**AVIS RELATIF À LA PROTECTION
CONTRE LES EVENTUELS EFFETS NOCIFS ET NUISANCES
PROVOQUÉS PAR LES RAYONNEMENTS NON IONISANTS
GÉNÉRÉS PAR DES ANTENNES ÉMETTRICES STATIONNAIRES**

Commune : COUVIN - Exploitant : TELENET GROUP

Référence exploitant : NR1115M

Rapport n° 528 / 2025

Figure 1 : Vue en plan des lieux de séjour et des points de contrôle

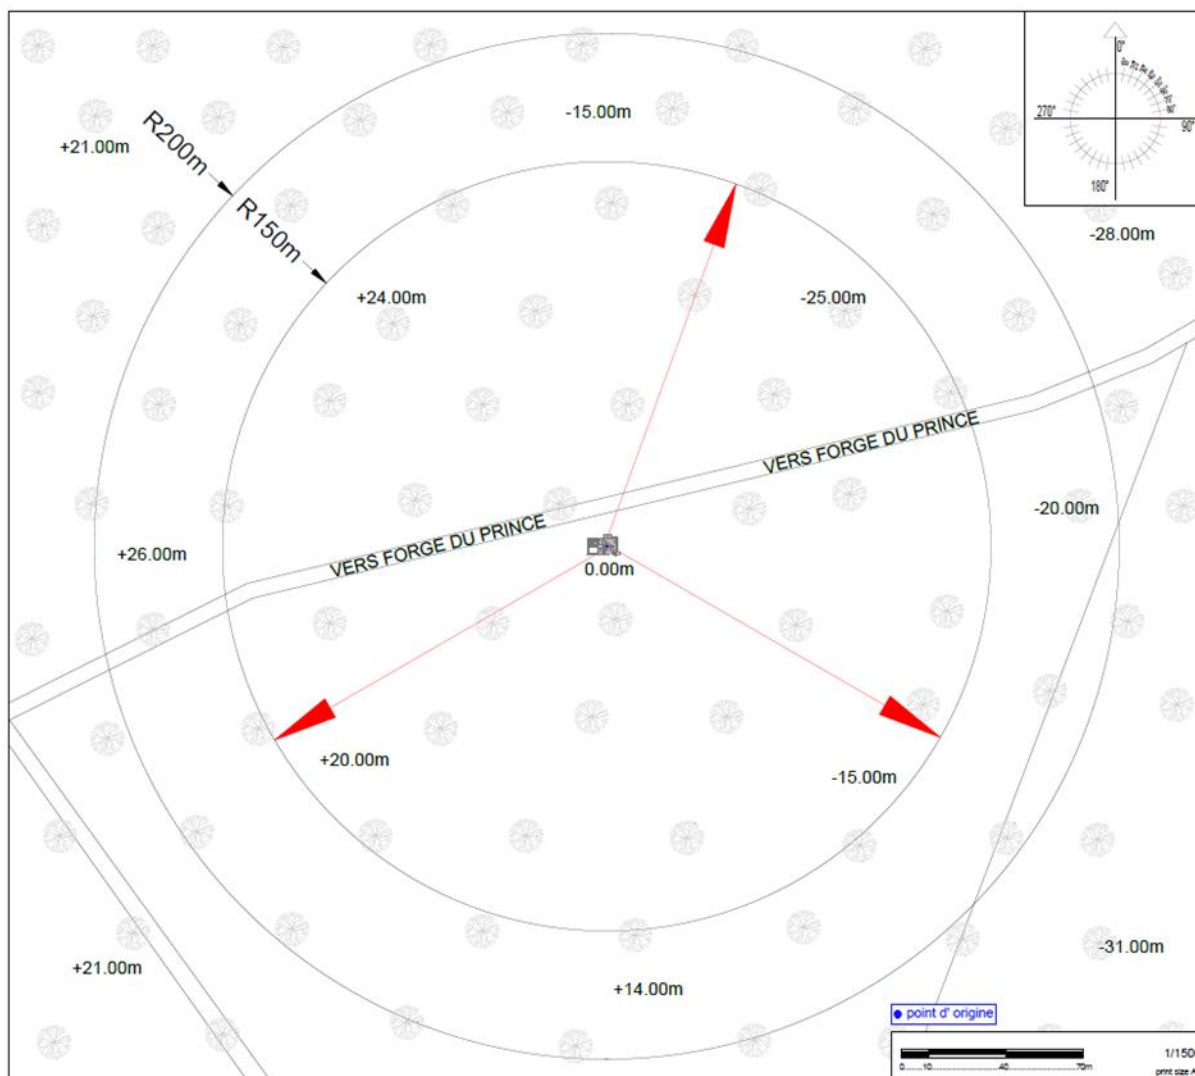
En ce qui concerne les antennes de l'installation mentionnées dans le tableau 1, la distance maximale à laquelle la limite pourrait être atteinte, à l'extérieur, est égale à 125,6 m. S'il n'y a pas de LS à une distance inférieure, les antennes respectent forcément la limite d'immission.

Dans le cas des LS situés à l'intérieur des bâtiments, une atténuation d'obstacle est prise en compte et il en résulte que la distance maximale à laquelle la limite pourrait être atteinte se réduit à 89,4 m.

Figure 2 : Vue en plan des installations d'antennes dans un rayon de 300 mètres autour de l'installation faisant l'objet de la demande d'avis

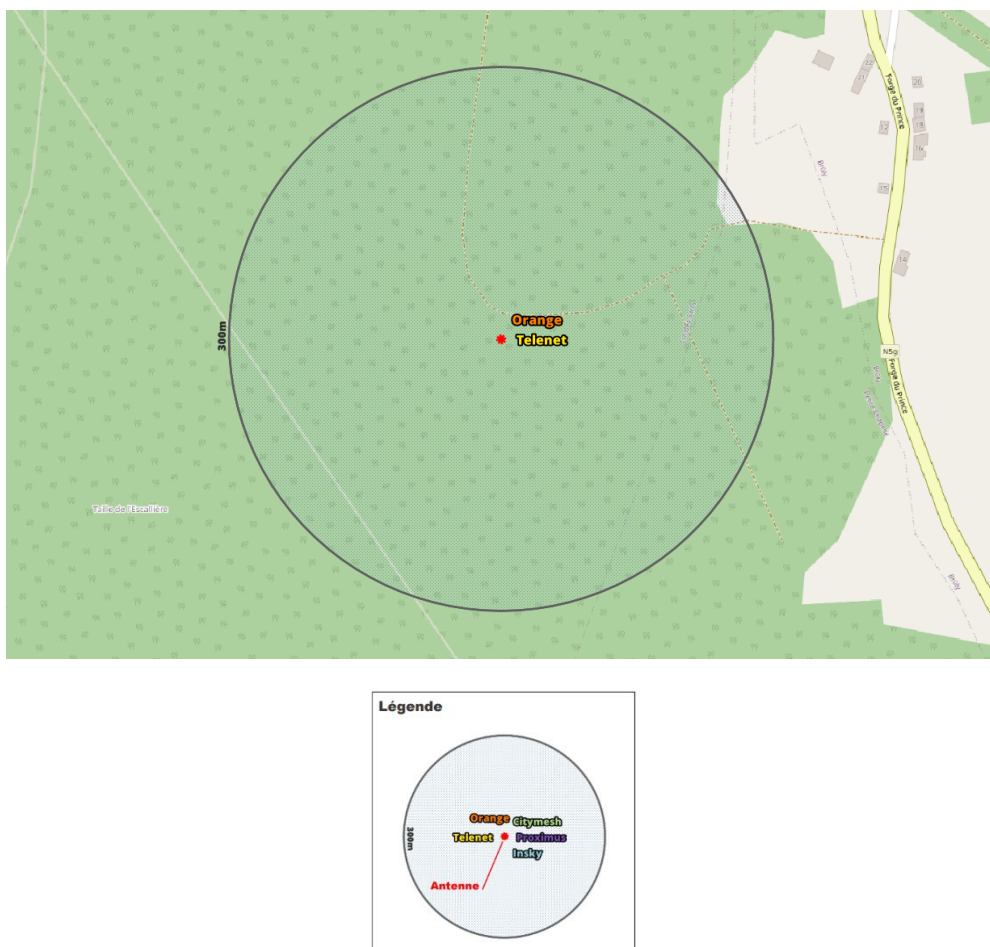
- il y a au plus 4 installations d'antennes émettrices stationnaires présentes dans la zone d'évaluation de 300 mètres de rayon représentée dans la figure 2, y inclus l'installation référencée dans le paragraphe 2 : la limite cumulative définie à l'article 4, §2 du décret est nécessairement respectée dans les lieux de séjour à l'intérieur de la zone d'évaluation de 300 mètres de rayon ;

- il y a exactement 5 installations d'antennes émettrices stationnaires présentes dans la zone d'évaluation de 300 mètres de rayon représentée dans la figure 2, y inclus l'installation référencée dans le paragraphe 2 et il existe, pour 3 ou 4 de ces installations, un avis attestant le respect de la limite abrogée de 3 V/m : la limite cumulative définie à l'article 4, §2 du décret est nécessairement respectée dans les lieux de séjour à l'intérieur de la zone d'évaluation de 300 mètres de rayon ;

- dans tous les autres cas, il a été vérifié que la limite cumulative définie à l'article 4, §2 du décret n'est pas dépassée dans les lieux de séjour sur base du nombre d'installations localisées dans la zone d'évaluation de 300 mètres de rayon représentée dans la figure 2, de leur localisation ainsi que des données inscrites dans la figure 1 et au paragraphe 4 du présent avis et dans les avis attestant le respect de la limite par installation ou de la limite abrogée de 3 V/m relatifs aux autres installations reprises dans la figure 2.

Compte tenu des considérations ci-dessus, il apparaît que l'intensité du rayonnement électromagnétique généré, dans les lieux de séjour situés dans un rayon de 300 mètres autour de l'installation référencée dans le paragraphe 2, par l'ensemble des antennes émettrices stationnaires de l'ensemble des exploitants du même site d'antennes émettrices stationnaires respecte la limite fixée à l'article 4, § 2 du décret.
